改善箇所説明図

アジャスターマウントボルト

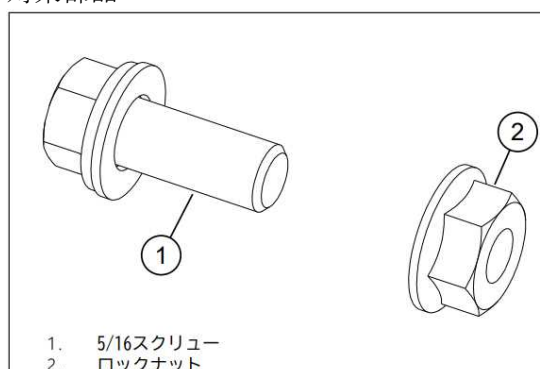
リアショックアジャスターマウントボルトにおいて、強度が十分でないため、車両の振動により破断することがある。そのため、リアショックアジャスターが脱落しリアタイヤと接触することで、リアタイヤのトレッド面が削れ、タイヤ空気圧が低下し、走行中にバランスが取れなくなり転倒するおそれがある。

全車両、リアショックアジャスターボルトを対策品に交換する。

改善実施済車には、車台番号打刻1桁目の下に白色ペイントを塗布する。
